2101 BOLLETTINO DI SICUREZZA

BOLLETTINO NUMERO 05

TITOLO: **MOTORE SURRISCALDATO SULLA STAZIONE DI FINITURA LIBRETTI**

SI RIFERISCE A: TUTTI I SISTEMI 2101 con Stazione di finitura libretti

Figura 1. Ubicazione del motore del percorso carta

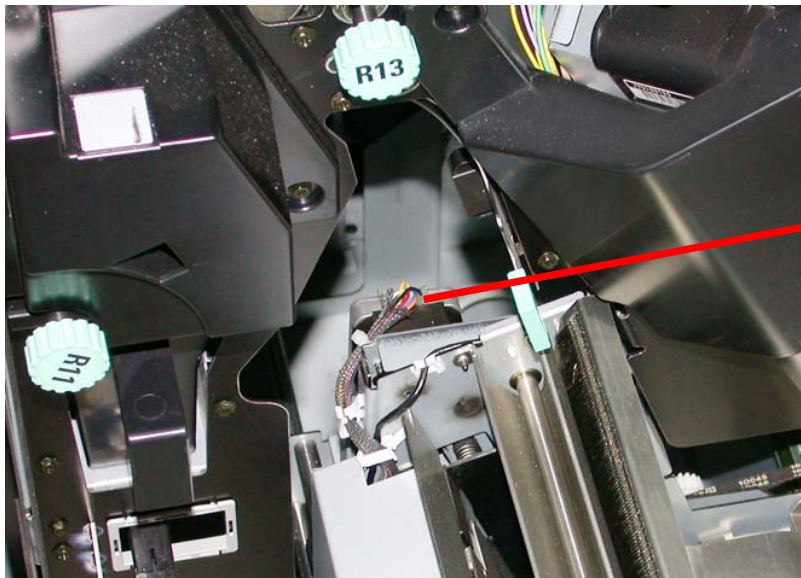
L'utente potrebbe toccare il motore SURRISCALDATO del percorso carta quando la Stazione di finitura libretti viene estratta dal sistema 2101.

Durante il funzionamento della Stazione di finitura libretti, il motore del percorso carta può surriscaldarsi. In caso di inceppamento, estraendo la Stazione di finitura libretti completamente fuori dal sistema 2101, l'utente potrebbe provocarsi delle scottature cercando di raggiungere il retro della Stazione di finitura libretti per eliminare l'inceppamento. La Figura 1 mostra l'ubicazione del motore del percorso carta.

ATTENZIONE
Il motore del percorso
carta può essere **caldo**

Informare tutti i clienti che posseggono un sistema 2101 di questo pericolo.

Verrà distribuita un'apposita etichetta che avvertirà gli utenti che il motore è caldo. Il tecnico installerà questa etichetta al più presto su tutti i sistemi 2101 dotati di Stazione di finitura libretti.
